Van:
Verzonden: dinsdag 3 maart 2026 14:46
Aan:
CC:
Onderwerp: RE: Vergunningaanvraag VED vervangen stuwput en waterbassin Mookse Molenbeek, Waterschap Limburg
Bijlagen: 51029824-VO-T002-C1-L01.pdf; 51029824-1_Notitie varianten_C1_18-11-2025.pdf

Betreft: werkzaamheden Mookse Molenbeek

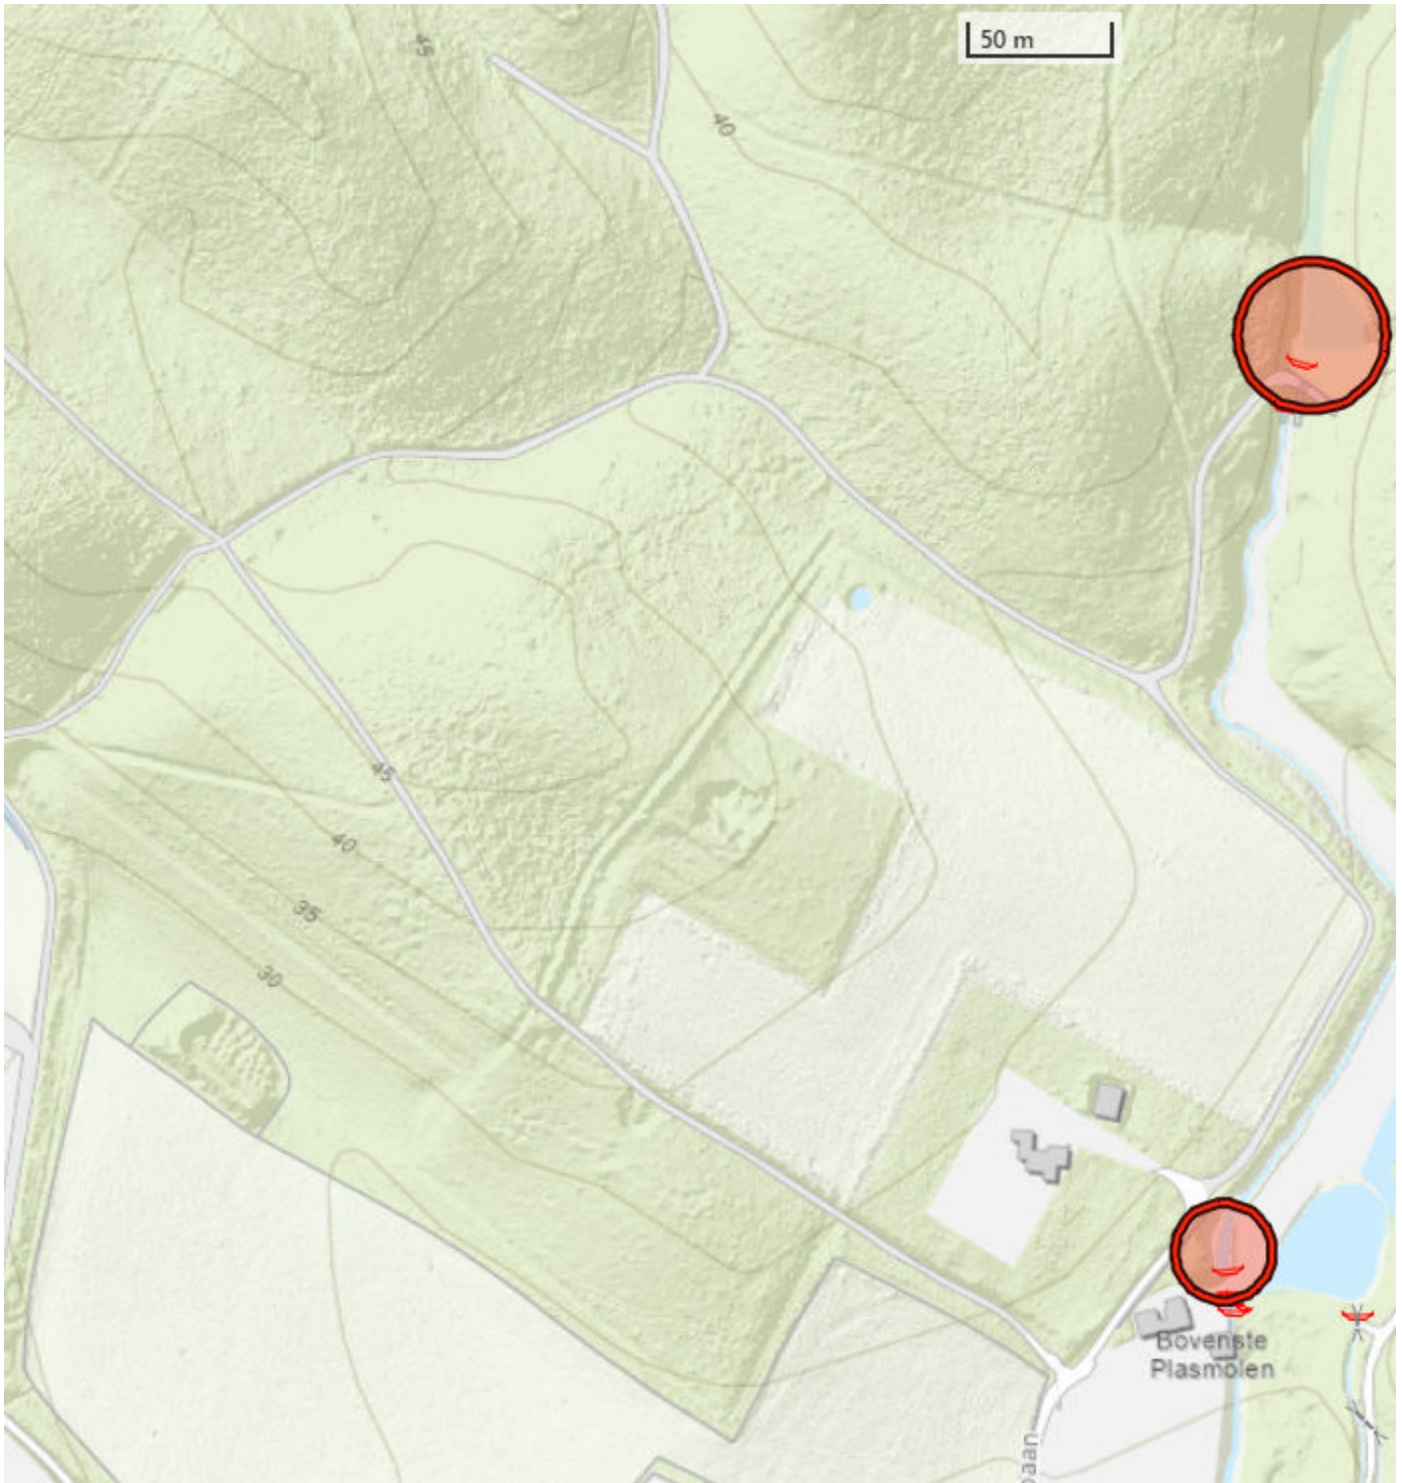
Verder benedenstrooms zal de houten damwand van stuw 98268 vervangen worden door een betonnenkeerwand met aan de zijkant (in het zicht) metselwerk.

Dit van oude veldbrand stenen om tegemoet te komen aan de cultuurhistorische aspecten.

Nu valt mij op dat in de omschrijving staat dat de aanvraag betreft de vervanging van de stuwput en het waterbassin, maar op de bijgeleverde tekening zie ik alleen het vervangen van de houten damwand voor een betonnen keerwand.

Hier hoeven we niet het water af te dammen. Via verdeelconstuctie 282275 kunnen we bovenstrooms af te voeren water omleiden.

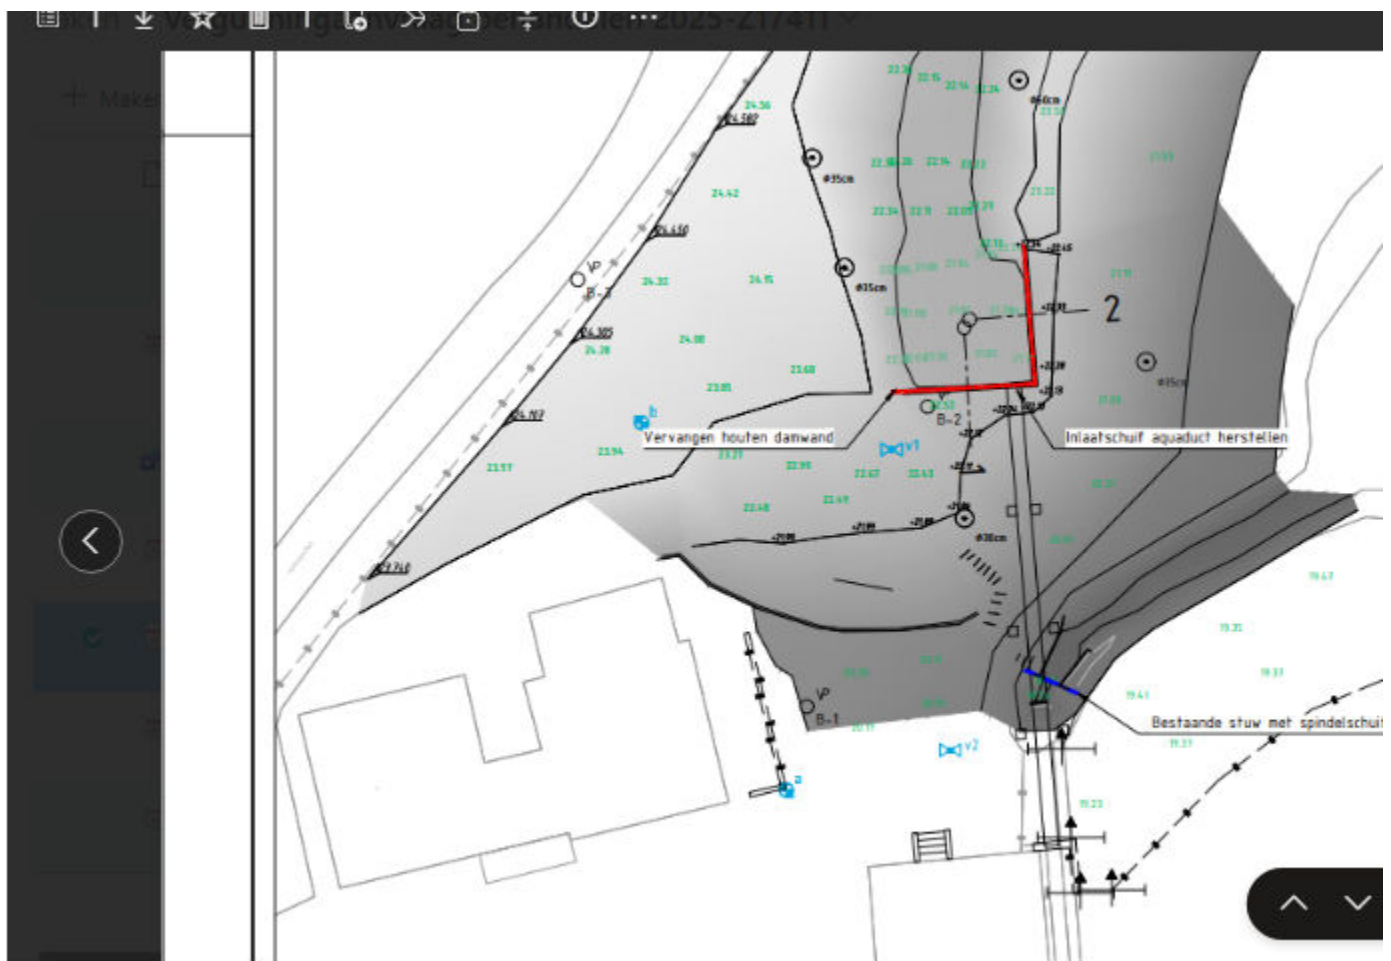
Vervangen bestaande, zeer fragiele stuwput 98574. Deze bestaande stuwput regelt het waterpeil van het "groene meertje".

Logistiek is het niet mogelijk om ter plekke te komen met grote machines. Derhalve is gekozen om een put in twee delen te maken.

Zodat onderste deel put prefab wordt aangevoerd en het bovenste gedeelte wordt opgemetseld.

De put blijkt namelijk een monument te zijn. Derhalve moeten we ten tijde van de uitvoering het 'groene meertje' plus/minus 80-100 cm het peil verlagen.
